Proyecto: LM-PI-AT-0133-11

EVALUACIÓN DE LA MEZCLA ASFÁLTICA Y CALIDAD DE LA CARPETA FINAL.

***PROYECTO: Mejoramiento de la Ruta Nacional N° 3.
Sección: San Francisco de Heredia- San Joaquín de
Flores-Río Segundo de Alajuela. Licitación Pública No.
2008LN-000017-ODI00.***

INFORME FINAL

Figura 2. Gráfico de los resultados de contenido de asfalto en las muestras de mezcla asfáltica ensayadas.

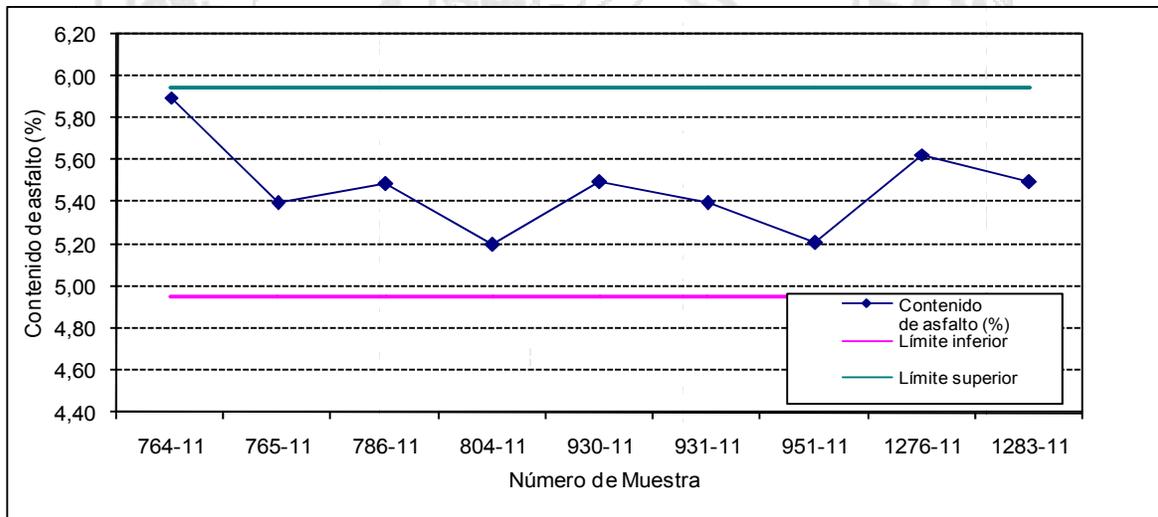
Hallazgo N° 1: Se observa que todas las muestras analizadas presentan valores de contenido de asfalto dentro del rango óptimo $\pm 0,5\%$ permisible (4,95%- 5,95%) establecido en el diseño de mezcla vigente.

Al realizar el análisis de los resultados de ensayo reportados en el Informe de Ensayo I-0713-11, se evidencia que ninguno de los resultados de contenido de asfalto supera los límites permitidos. En la Figura 2 se presentan gráficamente los resultados de los ensayos de las muestras analizadas. Se indica el valor meta que corresponde al contenido óptimo de asfalto, así como los límites del rango óptimo, de acuerdo con los datos del informe de diseño de mezcla vigente.

Figura 3. Graficas para los resultados de ensayo para todos los tamaños granulométricos.

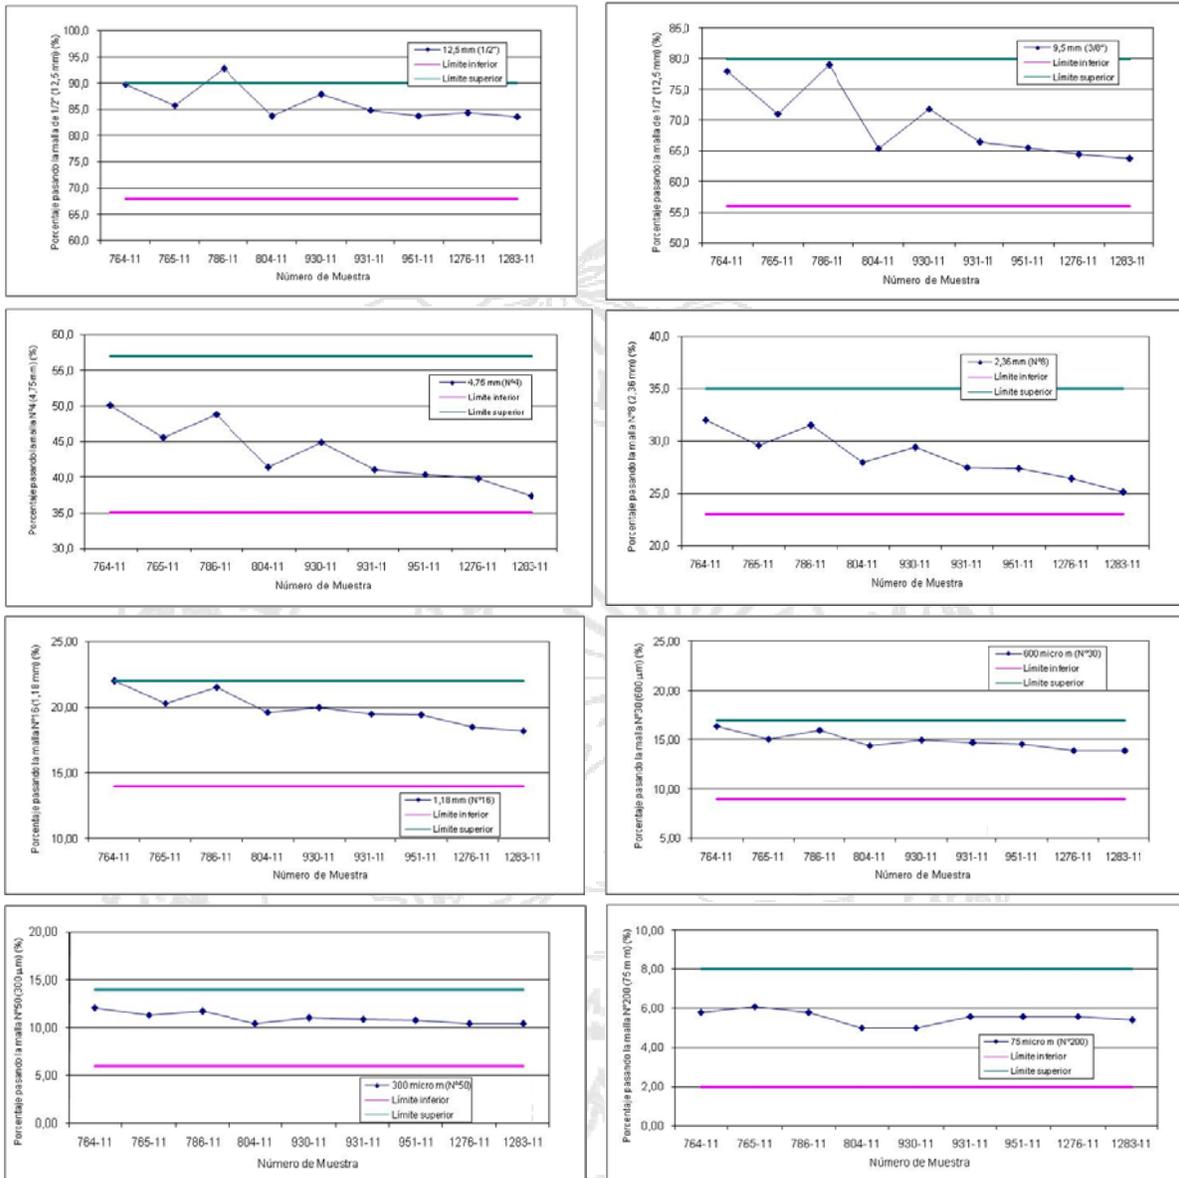
Hallazgo N° 2: Los resultados granulométricos reportados para la combinación granulométrica se mantienen dentro de los límites de especificación establecidos para la granulometría de diseño aplicada (tamaño máximo nominal de 19,0 mm) establecidos en la Disposición Vial AM-01-2001.

De los resultados presentados en la Tabla 5 se determina que los resultados de los tamaños granulométricos se ubican dentro de los requisitos establecidos con respecto al rango de límites de tamaño granulométrico establecidos en la Tabla 1 de la Disposición Vial AM-01-2001. En la Figura 3 se representa gráficamente los resultados de ensayo para cada uno de los tamaños granulométricos.

Figura 4. Gráfico comparativo de granulometría de diseño de mezcla, rango de diseño y límites de especificación según la Disposición Vial AM-01-2001

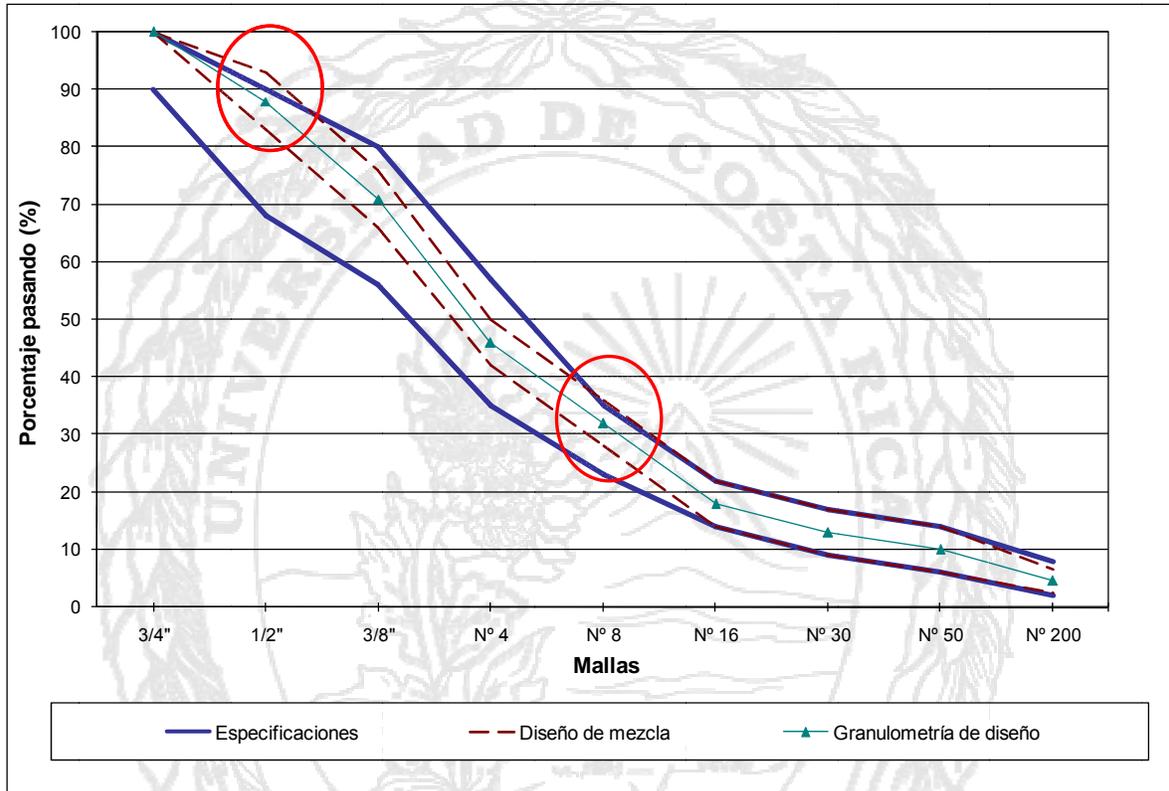
Hallazgo N° 3: La tolerancia permitida para la granulometría propuesta en el diseño de mezcla (informe N° 512-2010) se restringe para lograr cumplir los límites de especificación para la malla ½.

Como resultado del análisis del rango de diseño, se evidenció que el rango de la tolerancia permitida para el porcentaje de agregado que pasa la malla ½”, se debe restringir en 3 unidades de 5 y en la malla N°8 en 1 unidad de 4, para minimizar el riesgo potencial de incumplimiento de la granulometría en dicho tamaño.

Además el límite inferior del rango de diseño de la malla N°200 se establece muy cercano al límite inferior de especificación. En la Tabla 6 se detalla la comparación efectuada y en la Figura 4 se muestra gráficamente la comparación entre los límites del rango de diseño y los límites de especificación.

El riesgo de incumplimiento se produce cuando la granulometría de trabajo se acerca a algún límite del rango de diseño, y este límite coincide con el límite de especificación, lo cual no permite tener un margen de seguridad para cumplir con la especificación y ajustar la granulometría durante el proceso productivo.

Figura 5. Análisis gráfico del rango efectivo de contenido de asfalto para el informe N° 512-2010

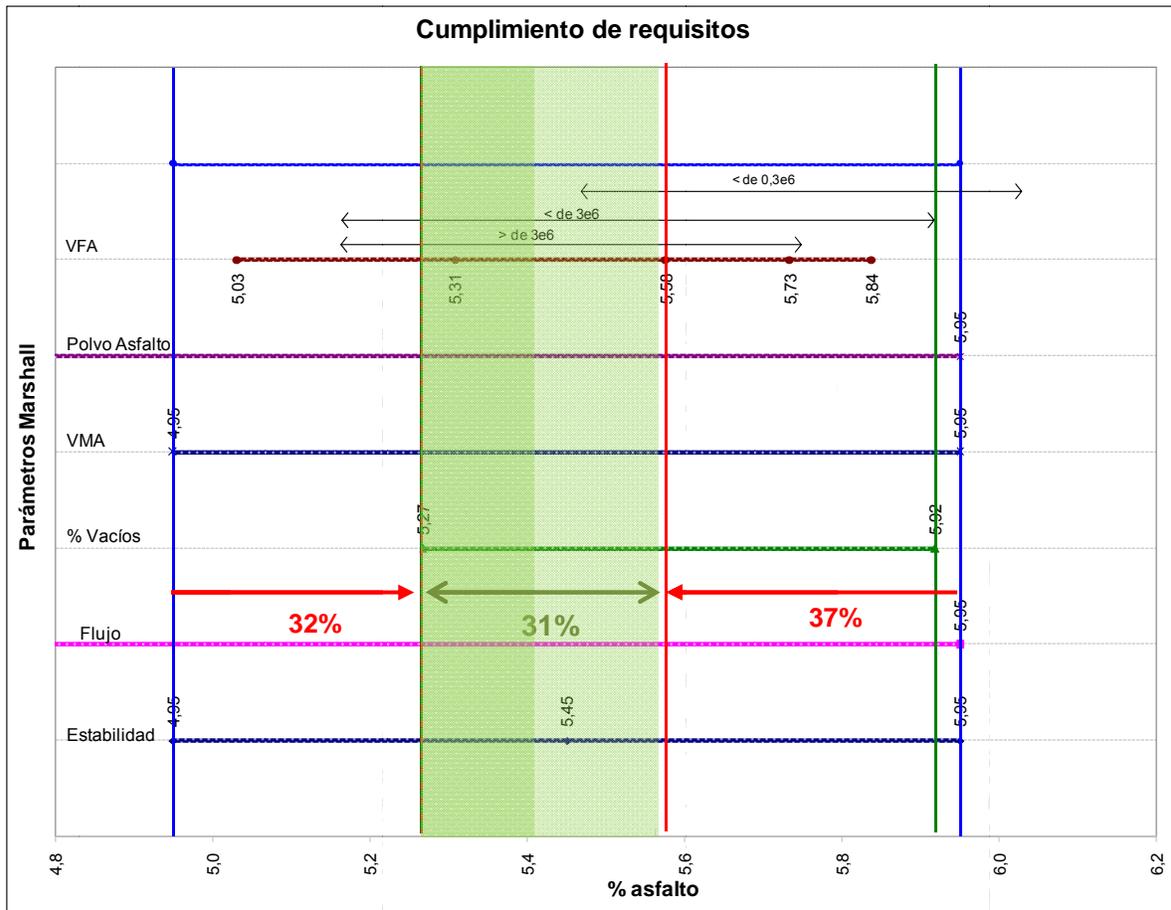
Observación N° 2: El análisis del contenido óptimo de asfalto determina una reducción del 69% del rango permisible indicado en el diseño de mezcla, con el fin de que se cumplan los parámetros de vacíos y VFA que forman parte de los parámetros establecidos en la Disposición Vial AM-01-2001 para la metodología Marshall y requisitos de la mezcla asfáltica.

En la Figura 6 se muestra gráficamente un resumen de todos los parámetros previamente analizados asociado a su rango de cumplimiento. Se observa que el rango de contenido de asfalto en el cual la mezcla cumpliría con los valores establecidos en las especificaciones contractuales para los parámetros de estabilidad, flujo, vacíos en la mezcla, VMA, VFA y relación polvo/asfalto, se reduce en un 69%. Esto implica que habría que reducir la variación permitida para el contenido óptimo asfalto de $\pm 0,5\%$ a $\pm 0,15\%$; aproximadamente.
